# 玄海原子力発電所3・4号炉に関する 審査の概要

平成29年2月

### 3. 玄海原子力発電所3・4号炉の 設置変更に関する 審査結果の概要

# 局所的な水素濃度上昇による爆轟発生の可能性

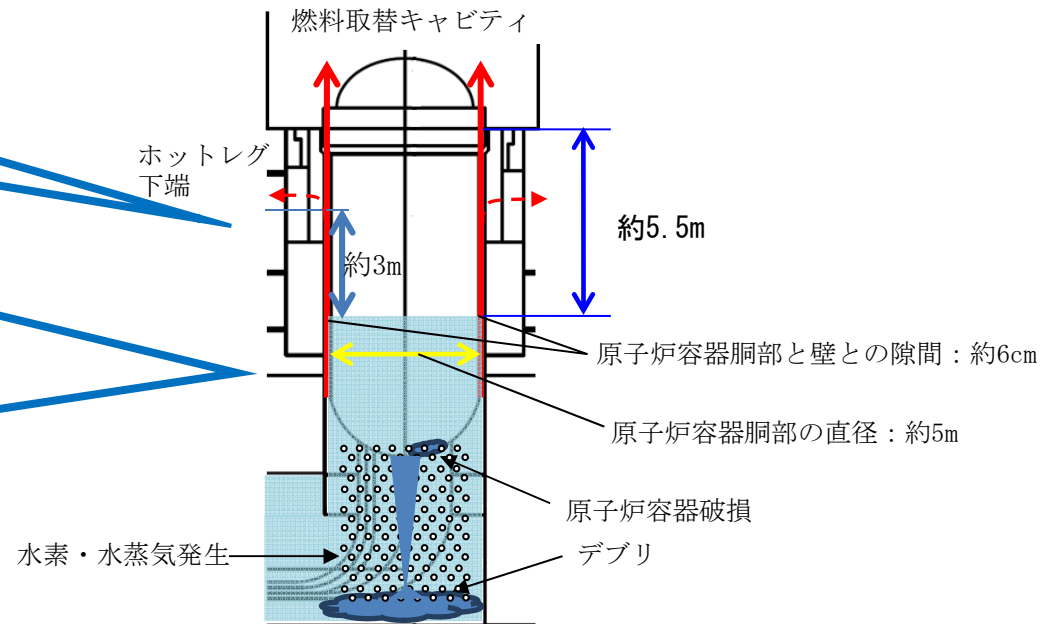
申請者は、原子炉下部キャビティ区画において、原子炉容器破損時の溶融炉心の落下に伴う水素発生により水素濃度が上昇することで一時的に爆轟領域に入るが、実機において爆轟が発生することはないとしていることから、規制委員会は、爆轟の発生メカニズムを整理するとともに、爆轟が発生しないとする根拠を明確にするよう求めた。

申請者は、爆轟が生ずる過程として、以下の2ケースを提示し、実機条件下では爆轟の発生はないと説明した。

- ①起爆源から直接爆轟が生ずる場合(直接起爆)
- ②通常の火炎が加速され火炎から爆轟への転移が起こる場合(DDT)

①実機では気相部に衝撃波を与えるような強いエネルギー源はないことから、直接起爆による爆轟は発生しない。

- ②国内外における知見を踏まえ、原子炉下部キャビティ区画は、
- 配管やダクトのような細長い形状ではないこと
  - 片端又は両端が閉ざされていないこと
  - 火炎が加速するための十分な助走距離がないこと
  - 火炎の乱れを発生させるような障害物がないこと

これらにより、仮に燃焼が生じたとしても火炎が加速され爆轟に遷移する可能性はない。

規制委員会は、実機条件下における爆轟の発生メカニズムから、直接起爆による爆轟又は火炎が加速され爆轟に遷移することは考えにくく、爆轟が発生する可能性はないと判断。

# 溶融炉心落下後における原子炉格納容器の閉じ込め機能への影響

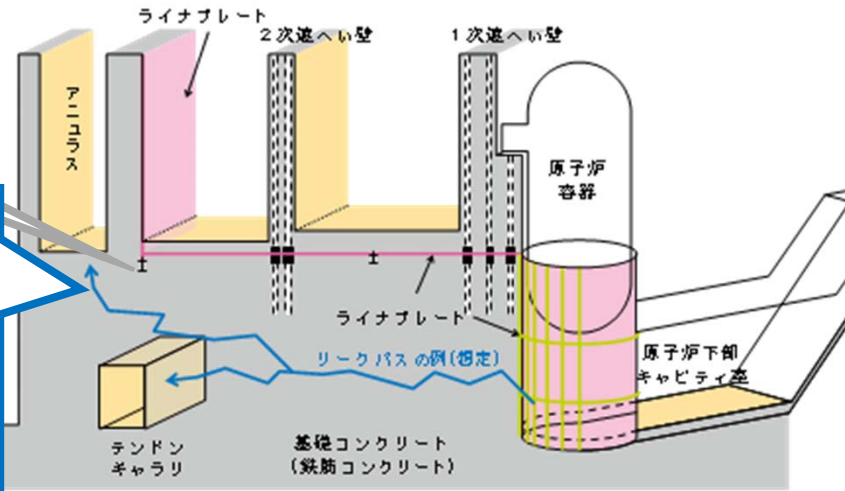
- ・ ただし、原子炉下部キャビティ室の側面はライナプレートが露出しているため、重大事故時に溶融炉心が同側面に接触した場合、格納容器の閉じ込め機能が喪失する可能性。

規制委員会は、溶融炉心が側面ライナプレートに接触したとしても、原子炉格納容器外に通じる貫通リークパスが生じる可能性は小さいことなどを確認し、溶融炉心落下後における原子炉格納容器の閉じ込め機能は確保されると判断。

- 溶融炉心が側面ライナプレートに接触したとしても、原子炉格納容器外に通じる貫通リークパスが生じる可能性は小さいこと
- 仮に貫通リークパスを想定したとしても、外部への漏えいは有効性評価で設定している漏えい率の保守性に包絡されること

これらにより、原子炉格納容器の閉じ込め機能は確保されると判断。

## さらなる安全性向上対策

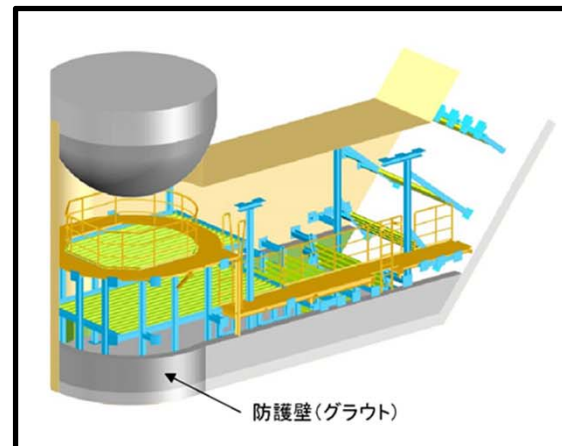
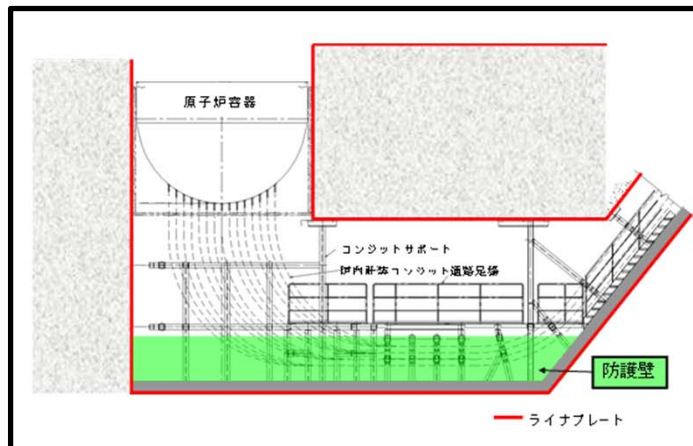
申請者は、原子炉下部キャビティ側面ライナプレートと溶融炉心の接触を防止するため、さらなる安全性向上対策として、自主的に原子炉下部キャビティ室内に防護壁を設置。
